Product Change Notice (PCN)

件名: R8C/L3x LFQFP 100pin 製品 組立工程の組立部材の変更のご案内

組立部材変更 相違点資料 (R8C/L3Ax LFQFP 100pin)

MCP-AB-22-0132

2. 材料の変更点

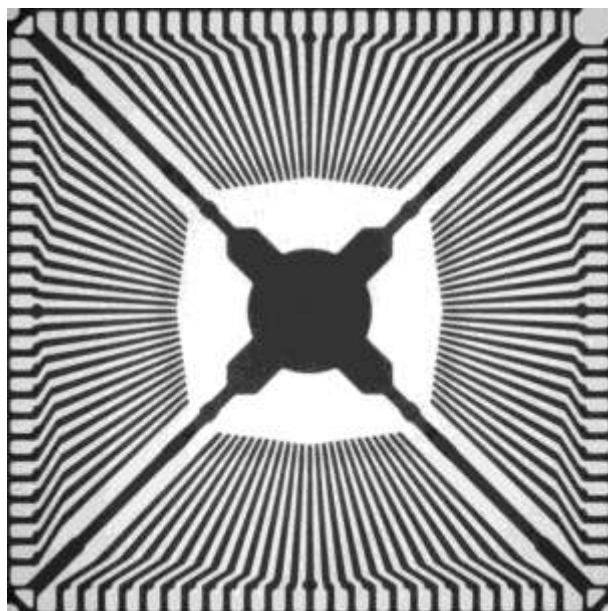
項目		変更前	変更後
リードフレーム	形状	形状が異なります。	
	材質	変更なし	
モールド樹脂	材料	エポキシ樹脂 A (ハロゲンフリー)	エポキシ樹脂 AまたはB (ハロゲンフリー)

※変更後の材料については量産実績あり、信頼性や特性に変更はございません。

3. フレーム形状

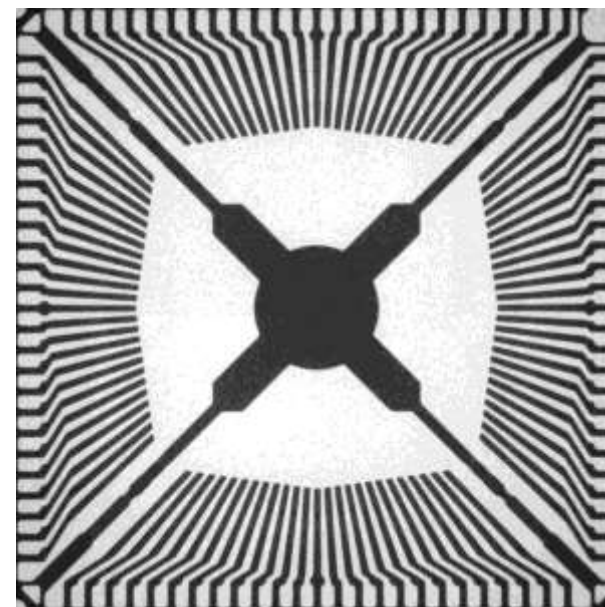
14×14mm 0.5mm pitch 100pin LFQFP リードフレーム

認定された実績のあるリードフレームに統一します。

変更前
フレームA

変更後
フレームB
